国立研究開発法人日本原子力研究開発機構 核燃料サイクル工学研究所
再処理施設に係る廃止措置計画変更認可申請書

再処理施設の安全対策の実施内容について、高放射性廃液貯蔵場(HAW)及びガラス固化技術開発施設(TVF)ガラス固化技術開発棟に係る事故対処の有効性評価の進め方、基本的考え方(有効性評価の起因事象、事故選定等)及び制御室の安全対策を示したことから、その結果を反映する。

核燃料サイクル工学研究所 再処理施設 廃止措置計画変更認可申請書

変更前後比較表

別図-3 ウラン脱硝施設の換排気系分電盤 (DV盤) 制御用電源回路変更概要図 (1/2)

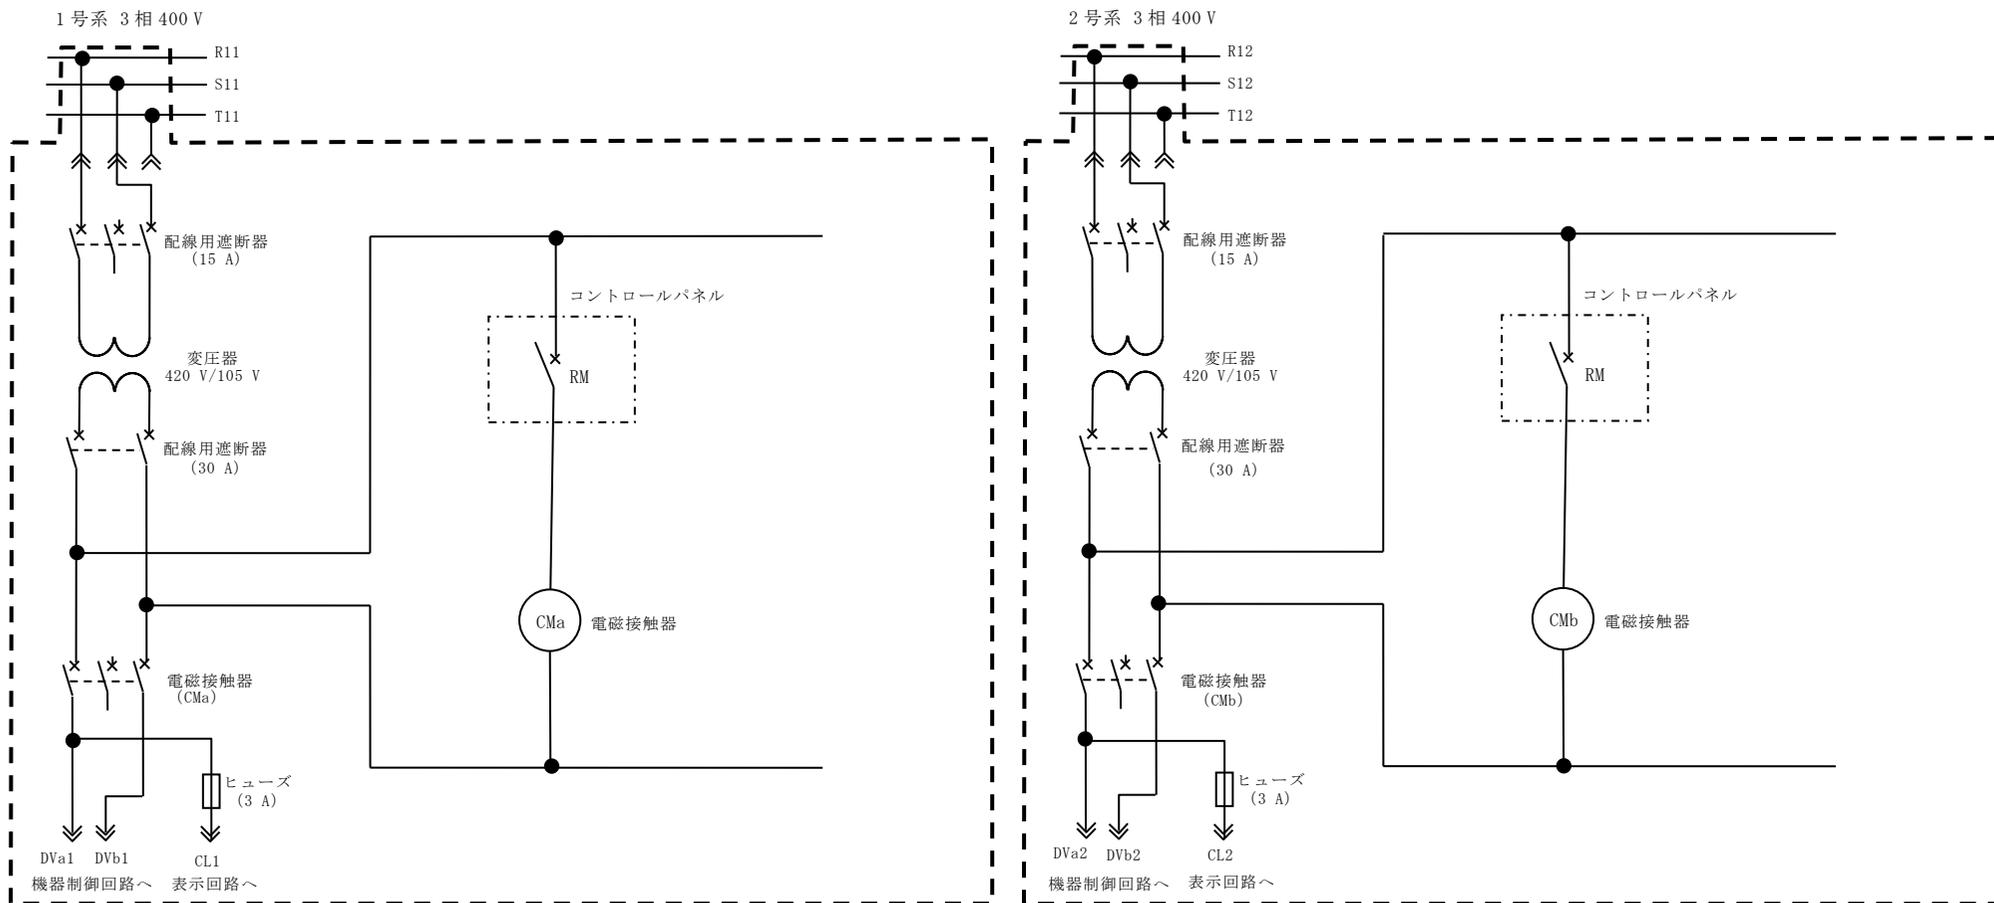
- ① 制御用電源回路を1号系及び2号系に分離し、独立した回路とする。
- ② 制御用電源回路の変更が安全に短時間で行えるようにする。
- ③ 制御用電源回路の一部変更で使用する電気機器は、表－2に示す一般市販品（汎用品）を選定する。
- ④ 電線は難燃性のものを使用する。

施設名	名称	主な給電対象 (負荷設備)	回路変更の内容	耐震 分類	備考
ウラン脱硝 施設	換排気系 分電盤 (DV盤)	建家換気系送排風機 フード系排風機	<ul style="list-style-type: none"> ・ 制御用電源回路を1号系及び2号系に分離 ・ 分離に必要な配線用遮断器、変圧器等の機器を設置 	C	別図－1 ～4参照
	プロセス系 分電盤 (DP盤)	工程廃気用排風機	<ul style="list-style-type: none"> ・ 制御用電源回路を1号系及び2号系に分離 ・ 分離に必要な配線用遮断器、変圧器等の機器を設置 	C	別図－5 ～8参照
